Enquête publique du projet éolien sur les communes d'Illois et
Haudricourt

Ferme éolienne Gaudinière

*Mémoire en réponse
au procès-verbal de synthèse*

Activité des chiroptères par rapport au vent

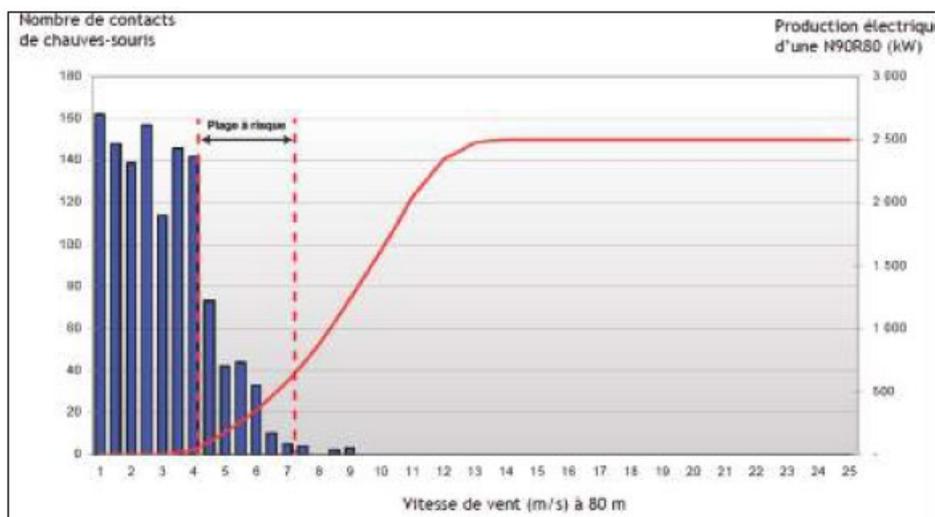
a) le bridage lors des moments favorables au vol des chiroptères impliquerait une diminution infime de la production d'électricité.

1. a) quelles sont les conséquences de l'accumulation de ces divers bridages sur la production électrique ?

L'accumulation des bridages reste modérée sur la production électrique. Les bridages chiroptères correspondent à un arrêt total de l'éolienne donc un arrêt de la production mais ne se réalisent que lorsque les conditions de productions éoliennes sont relativement faibles. A partir d'une certaine vitesse de vent, les chiroptères ne volent plus. En effet, comme l'illustre la figure ci-dessous, l'activité des chauves-souris se maintient à un haut niveau jusqu'à une vitesse de vent de 4 m/s, et que leur activité cesse quasi complètement à partir de 7,5 m/s. On constate également que l'éolienne ne démarre qu'à partir de 3 m/s et ne produit pleinement qu'à 12 m/s. La plage de vent à risque s'étend donc de 4 m/s à environ 7 m/s.

Il n'existe alors qu'un petit intervalle de vitesse à l'intérieur duquel les chauve-souris volent et les éoliennes fonctionnent.

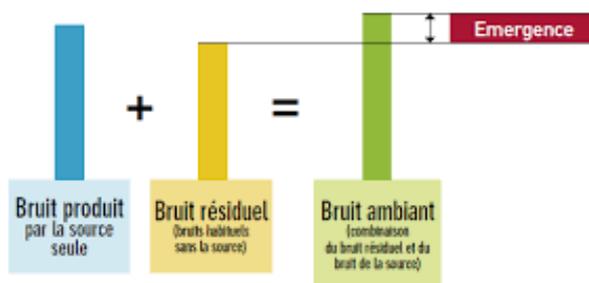
- « cet encerclement va inévitablement les perturber »

L'effet d'encerclement est plutôt un phénomène relatif au paysage. De plus, la configuration du projet n'est pas de nature à encercler les haies présentes localement. De plus, rappelons que 2000m de haies seront plantées, à plus de 200m des futurs éoliennes.

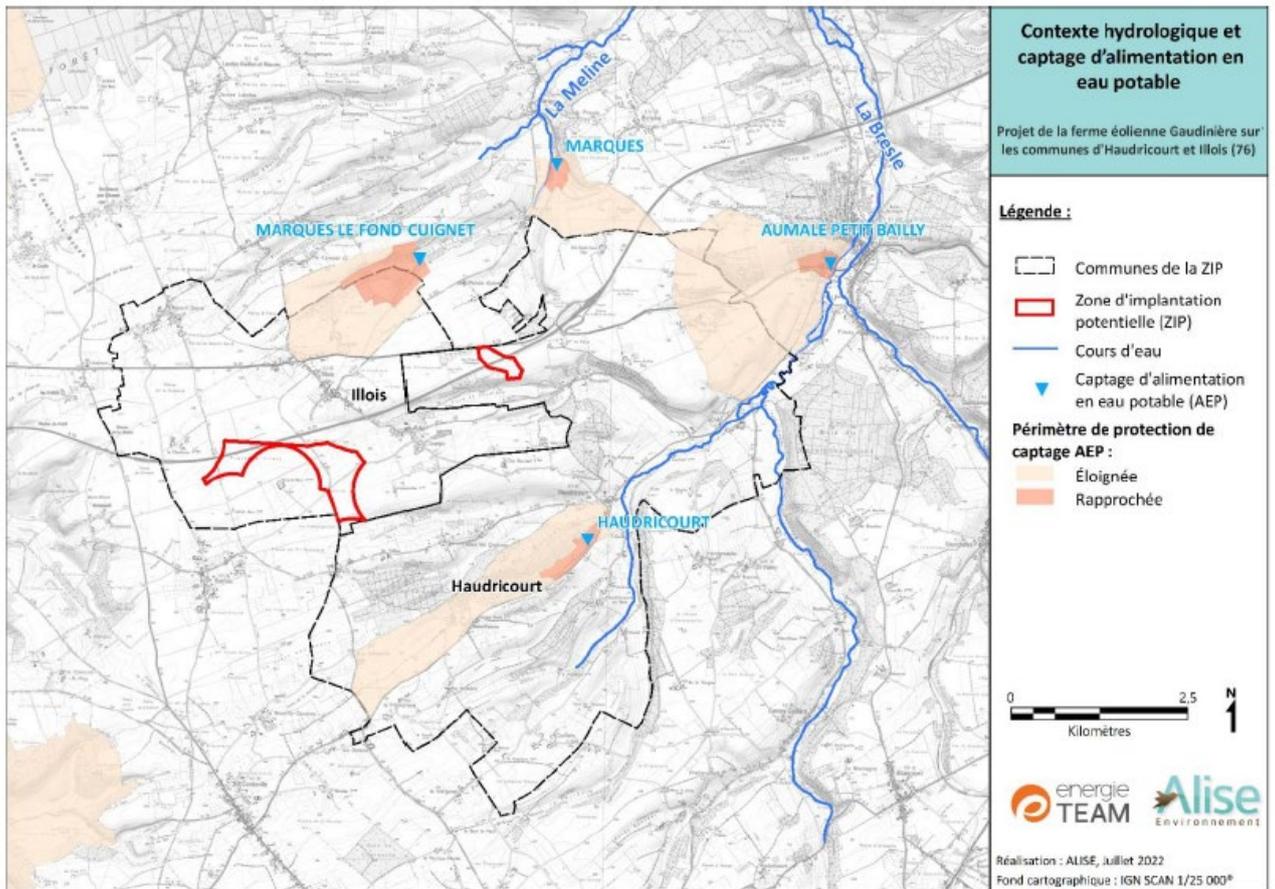
- « les trois éoliennes vont nous apporter une saturation visuelle surtout la nuit »

Pour revenir sur le phénomène de saturation visuelle, appliqué à l'éolien, celui-ci est atteint dès lors que l'on a atteint le degré au-delà duquel la présence de l'éolien dans ce paysage s'impose dans

tous les champs de vision. Ce phénomène peut alors être défini théoriquement mais alors sa conclusion n'est pas représentative de l'effet ressenti réellement localement puisqu'il s'affranchit de la topographie, des masques visuels générés par les boisements et le bâti. Pour cette raison, energieTEAM a tenu à réaliser une étude d'encerclement réelle, en plus de l'étude théorique. L'étude d'encerclement réelle repose donc sur des photomontages à 360° réalisés depuis les entrées et sorties de villages, offrant des visibilitées partagées socialement. Il s'agit de montrer la réalité du terrain, pour étudier les visibilitées réelles, et non théoriques, depuis ces lieux de vie (Aumale, Coupigny, Conteville, Haudricourt, Illois, Mesnil-David, et Ronchois).

En conclusion de cette étude, deux villages sont considérés comme ayant des risques d'encerclement importants : Illois et Ronchois. Tous les seuils d'alerte sont dépassés les concernant. Toutefois, des mesures d'accompagnement de plantation de haies et d'arbres fruitiers seront mis en place. Ces mesures sont explicitées dans les pages 374 à 377 de l'étude paysagère. Pour les villages de Coupigny, Conteville et Mesnil-David, le risque d'encerclement est plus contrasté. En effet, les seuils d'alerte ne sont pas tous atteints, cela dépend du point de vue étudié. De plus, certains seuils ne sont atteints que de quelques degrés et le projet éolien d'Illois Haudricourt, pour ces villages, a un angle d'occupation visuel restreint. Enfin, la ville d'Aumale et le village d'Haudricourt ne présentent plus de risque d'encerclement au regard des points de vue étudiés alors que l'étude théorique concluait à un effet d'encerclement avéré.
